DETERMINAZIONE DEL DIRIGENTE SERVIZIO VIA/VINCA 6 giugno 2024, n. 264

**[ID VIP 10014] - Parco eolico denominato "FLORIO", costituito da 32 aerogeneratori di potenza unitaria pari a 7,2 MW, per una potenza complessiva d'impianto di 230,4 MW, da realizzarsi nei comuni di San Severo (FG) e Rignano Garganico (FG), con opere di connessione alla RTN ricadenti nei medesimi territori comunali. Istanza per il rilascio del Provvedimento di VIA statale ex art. 23 del D.lgs. n. 152/2006 e ss.mm. ii. Proponente: NVA S.r.l.**

Relazione tecnica a supporto dell'istruttoria sul progetto  
**ID\_VIP 10014**

<b>Tipologia di progetto</b>	Impianto Eolico Onshore denominato "Florio" con Opere di Connessione alla RTN
<b>Potenza</b>	230,4 MW (32 aerogeneratori, di potenza unitaria pari a 7,2 MW)
<b>Ubicazione</b>	<u>Impianto eolico</u> : San Severo (FG) e Rignano Garganico (FG) <u>Opere di connessione alla RTN</u> : San Severo (FG) e Rignano Garganico (FG)
<b>Proponente</b>	NVA S.r.l.

Figura 2 – Individuazione della AVI su cartografia DGR2122 - Catasto FER

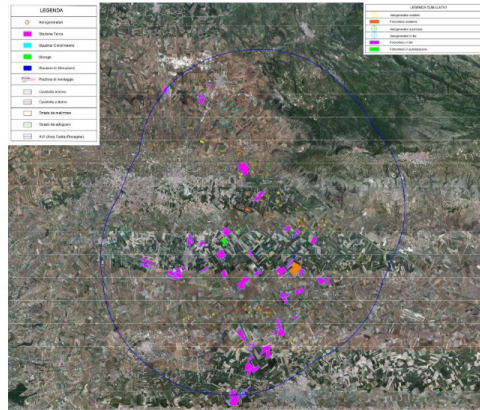
- **Let. a)** – Nell'area in esame **non sono presenti impianti che utilizzano già la stessa fonte energetica;**

Figura 3 – Stralcio del PPTR (con indicazione dei soli BP) con ubicazione dell’area di intervento - Area di Buffer di 3 Km

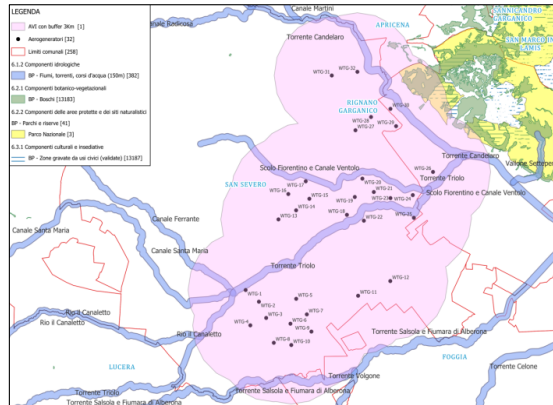
Le torri n. 1 e n. 25 sono le meno distanti dal BP in esame, rispettivamente **58 m e 37 m**.
  - L’area di progetto è **ricompresa** nella fascia di rispetto dei beni sottoposti a tutela ai sensi dell’art.136 e del D.lgs. n. 152/2006.  
Le aree in cui sono previsti gli insediamenti dei 32 aerogeneratori dell’impianto eolico non sono idonee perché ricadono all’interno della fascia di rispetto della distanza di tre chilometri dai Beni Culturali e Paesaggistici della Parte Seconda del Codice 42/2004 e

dall'art.136 dello stesso. Infatti, il progetto presenta, a titolo di esempio, interferenze con le seguenti componenti:

- **6.1.2. Componenti idrologiche - Beni Paesaggistici:**
  - **Fiumi, torrenti, corsi d'acqua iscritti negli elenchi delle acque pubbliche (150 m):** Canale Vendo, Canale Ferrante, Torrente Candelarò, Torrente Salsola e Fiumara di Alberona, Torrente Triolo, Rio Il Canaletto e Canale Santa Maria
- **6.2.1. Componenti botanico vegetazionali - Beni paesaggistici:**
  - **Boschi;**
- **6.2.2. Componenti delle aree protette e dei siti naturalistici - Beni Paesaggistici:**
  - **Parco Nazionale del Gargano;**
- **6.3.1. Componenti culturali e insediative – Beni Paesaggistici:**
  - **Zone gravate da usi civici (validate).**

Si segnalano, inoltre, diverse interazioni con gli **Ulteriori Contesti Paesaggistici (UCP)**.

L’area di progetto, pertanto, non ricade tra quelle classificate come idonee ai sensi dell’art. 20 comma 8 lett. c-quater del D. lgs. 199/2021.

Figura 4 – Incongruenze di tracciato tra il percorso riportato nel PPTR e quello proposto nella cartografia Impianti FER DGR2122

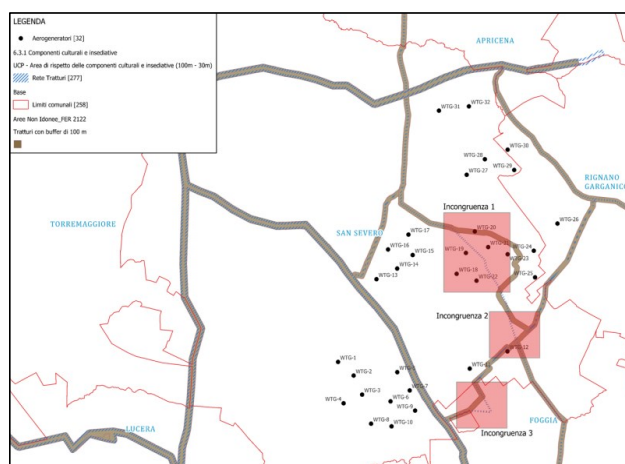
**NOTA:** Per quanto riguarda il tracciato del Tratturello Foggia - Sannicandro, si evidenzia una discrepanza tra il percorso riportato nel PPTR e quello proposto nella cartografia Impianti FER DGR2122.

Dall'analisi sono state individuate 3 aree di incongruenza, come evidenziato in Figura 5. Se l'analisi fosse condotta considerando la cartografia relativa agli Impianti FER DGR2122, l'aerogeneratore WTG-20 ricadrebbe all'interno delle Aree tutelate per legge (art. 142 D. Lgs. 42/04), specificamente nel Tratturo Foggia - Sannicandro.

Figura 7 – Dettaglio dell'uso del suolo nell'area di progetto

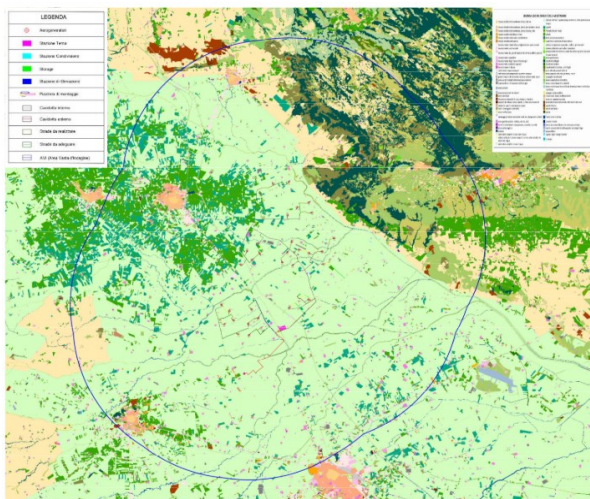
L'analisi è stata condotta sui terreni destinati all'installazione degli aerogeneratori, utilizzando la cartografia Corine Land Cover (CLC) aggiornata al 2011. Dai risultati emerge che quasi tutti gli aerogeneratori saranno situati in aree di seminativi semplici irrigue (CLC 2121), ad eccezione delle torri n. 14 e n. 21, che si trovano in zone classificate come seminativi semplici irrigue e vigneti (CLC 2122-221). Un sopralluogo dei siti ha permesso di confrontare i dati regionali sull'uso del suolo del 2011 con lo stato attuale del territorio, al fine di identificare eventuali cambiamenti. Da questa verifica è risultato che tutti gli aerogeneratori ricadono in aree di seminativi, con l'eccezione parziale della torre n. 17, che si trova in una zona mista di oliveto e seminativo.

Inoltre, è opportuno osservare che gli aerogeneratori ricadenti nel territorio del Comune di San Severo sono classificati, secondo il vigente strumento urbanistico generale, come "Ea - Zona agricolo del Triolo".

Le norme consentono l'edificazione o l'installazione di manufatti esclusivamente a servizio dell'attività agricola. Pertanto, qualsiasi altro intervento, incluso l'impianto eolico in questione, è in contrasto con la destinazione esclusivamente rurale dell'area interessata.
